大型トラック 原動機（オイルポンプ）のリコールについて

（届出日：令和8年5月14日、作業開始日：令和8年5月15日）

リコール番号 5816

改善箇所説明図

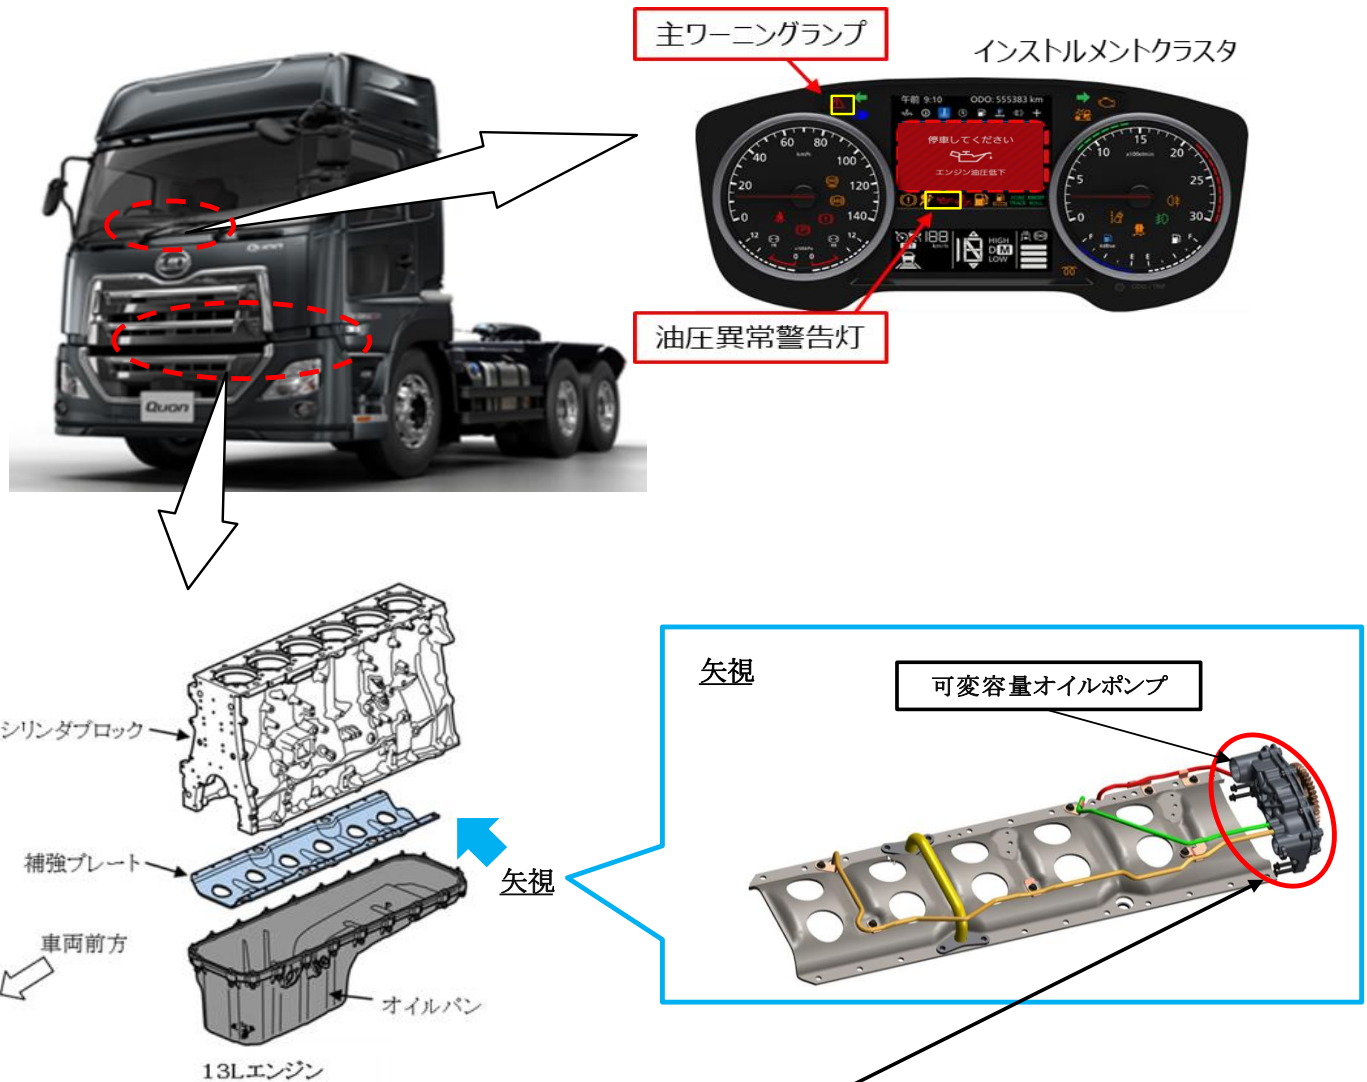
基準不適合発生箇所

可変容量オイルポンプにおいて、可変部のステータ（固定子）に採用した材質の耐久性検証が不十分であったため、運転状況に応じて油圧制御を繰り返すことで、ハウジングカバーのステータ摺動面が損傷・摩耗することがある。そのため、そのままの状態で使用を続けると、適正な油圧が確保できず、インストルメントクラスタに「エンジン油圧低下」の警告メッセージの表示及び警告灯の点灯とともにエンジン出力が制限され、さらにそのままの状態で行くと、エンジンが焼き付き、走行不能に至るおそれがある。

改善の内容

全車両、オイルポンプを対策品へ交換するとともに、オイルコントロールバルブへの油路を変更する。
